Informe Consolidado de Solicitud de Aclaraciones, Rectificaciones y/o Ampliaciones a la Declaración de Impacto Ambiental del Proyecto denominado "Proyecto Inmobiliario Ampliación Condominio Parque Undurraga etapas PU5, PU2 y PU6"

Nombre del Titular : Inmobiliaria Parque Undurraga 2 SpA.
Nombre del Representante Legal : Luis Fernando Lazo Balmaceda
Dirección : Presidente Riesco N°5335 Of. 9, Las Condes.

Imagen N°9: Definición de rutas peatonales de acceso al proyecto.

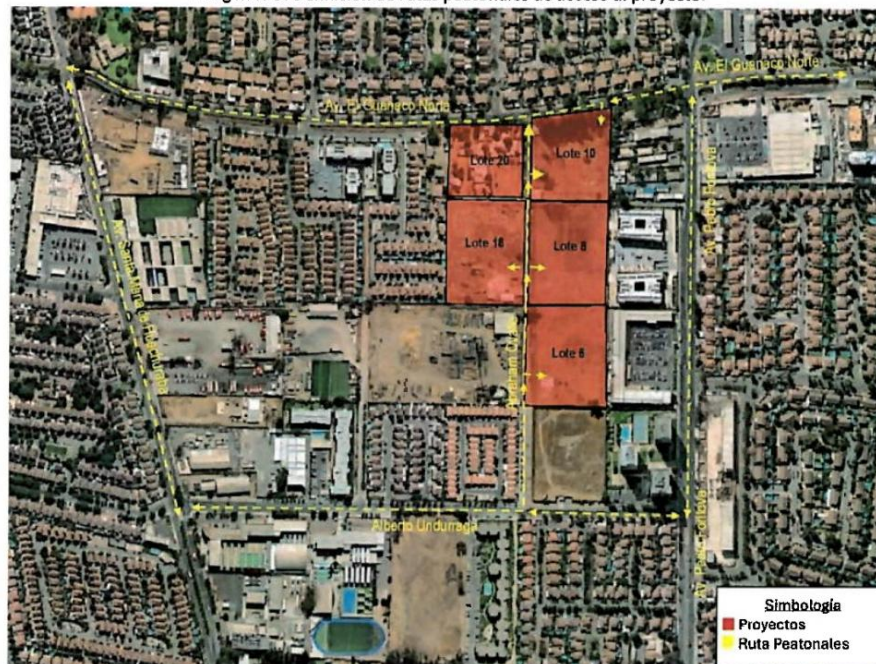
c) En el análisis del Estudio de Movilidad se presentan estos accesos, sin mencionar las distancias y estados de las vías, menciona generalidades de las aceras pero no menciona con claridad a qué distancias deberán llegar los futuros residentes para por ejemplo tomar un bus del sistema Red Movilidad. **Se solicita un pronunciamiento**

Imagen N°4: lote 10 con sus afectaciones a utilidad pública por calle Abraham Ovalle

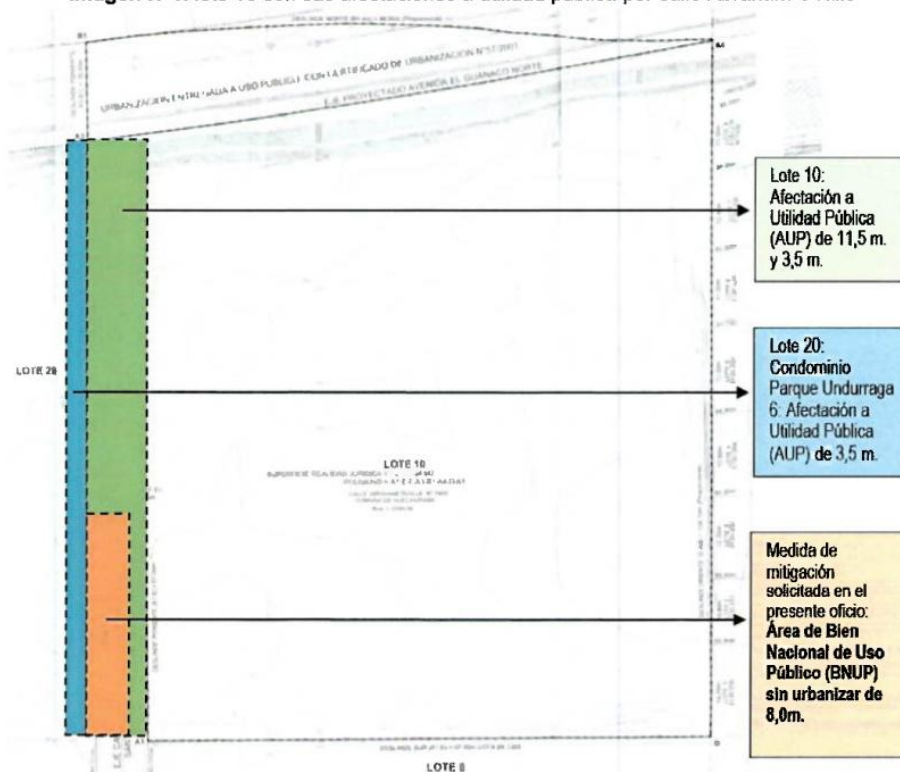
La calle Abraham Ovalle tiene un área sin urbanizar de 8,0 m. de ancho, por lo que se solicitó como medida de mitigación la urbanización del área graficada a continuación en color naranja, para completar la consolidación del perfil de 15m., y empalmar con la urbanización hacia el sur de la vía, la cual está contemplada como medida de mitigación en los IMIV del proyecto PUS y PU4, Resolución Exenta N° 11/2024 y N° 10/2024.

Imagen N° 15. Sistema de irrigación histórica del Canal los Choros

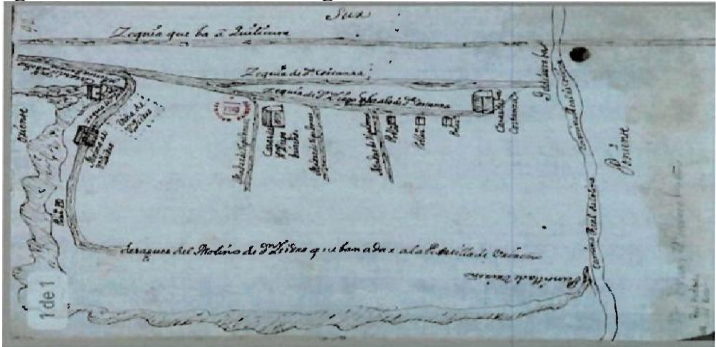
En la lámina anterior, se puede apreciar la variedad de canales prehispánicos que eran utilizados para cultivos durante la Colonia, estas canalizaciones fueron razón suficientes para que vecinos tuvieran disputas y litigios por los derechos de agua y terrenos, también se puede apreciar el canal Lo Briseño, que posteriormente desde el año 1805 se comenzó a utilizar para la producción de Pólvora en Chile, por lo que desde esa fecha paso a llamarse Canal la Pólvora, posteriormente durante el siglo XX, dueños de los fundos; El Guanaco, Santa Rosa de Huechuraba y Carmen de Huechuraba, encontraron "Mejillones" de agua dulce, por lo que el canal paso a llamarse Canal los Choros, nombre con el cual se conoce hasta nuestros días.

Imagen N° 16: Trazado de Canal la Pólvora, actual Canal Los Choros, plano de La Sociedad de Canales del Maipo, año 1901.

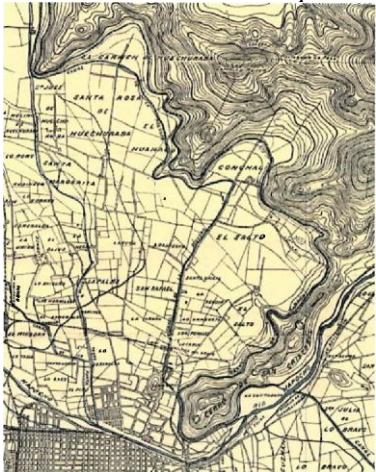
Se solicita al titular considerar en la historiografía local, la relevancia del canal los Choros en sector del proyecto

Imagen N° 13: puntos de receptores de ruido y ubicación de colegio Lincoln College

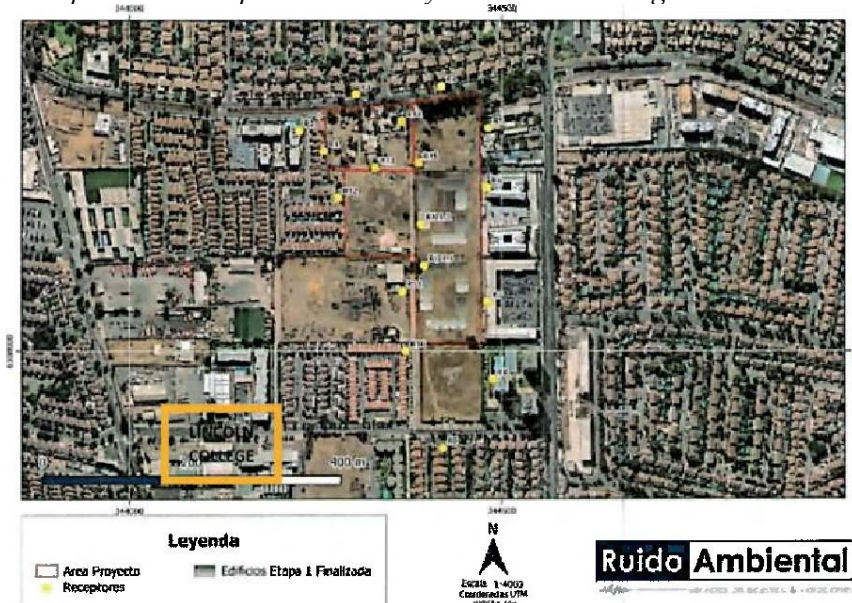
En general, este tipo de proyectos genera un impacto negativo en aquellos residentes que se encuentran de manera permanente en los entornos cercanos, afectando significativamente los espacios de aprendizaje de niños y jóvenes y de toda la comunidad educativa en este caso.

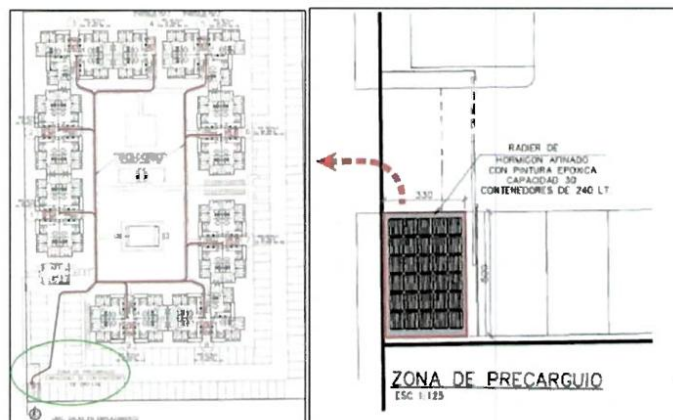
El titular del proyecto indica que se contemplan 1 sala de basura por torre ubicadas en el primer piso, totalizando una cantidad de 9 salas de basura, 1 zona de precarguío para 39 contenedores de 240 L.

En los planos adjunto en el PAS 140, se puede ver las dimensiones de la zona de precarguío, la que muestra una capacidad para 30 contenedores de 240 L.

Imagen N°6: Ubicación instalación de faenas del proyecto PU5

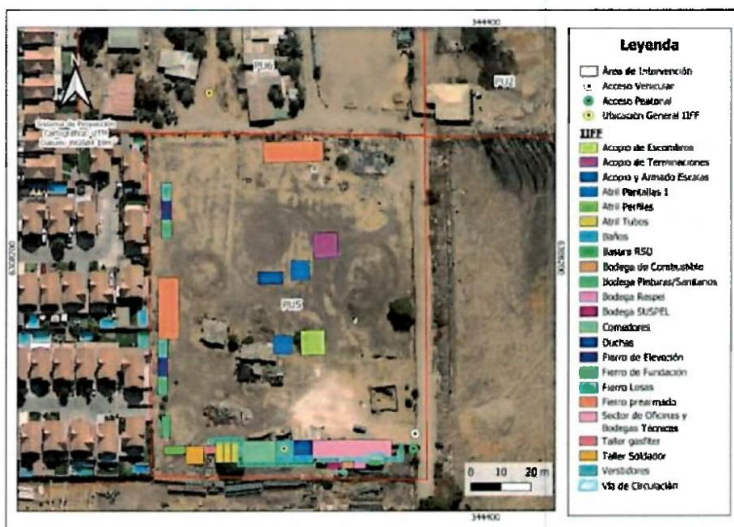
Falta información con respecto a la instalación de faena y sus rutas de accesos a los proyectos PU2 y PU6, ya que solo se grafica el proyecto PU5.

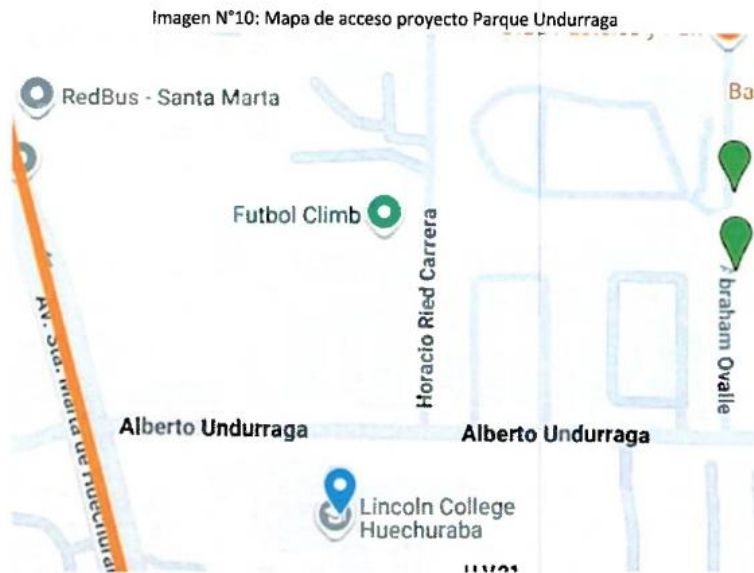
Este factor adquiere mayor relevancia si se considera que las nuevas etapas del proyecto contemplan 384 estacionamientos vehiculares, a los cuales se suma el flujo asociado a la primera etapa del condominio ya construida y a las zonas residenciales aledañas. Se incorpora mapa:
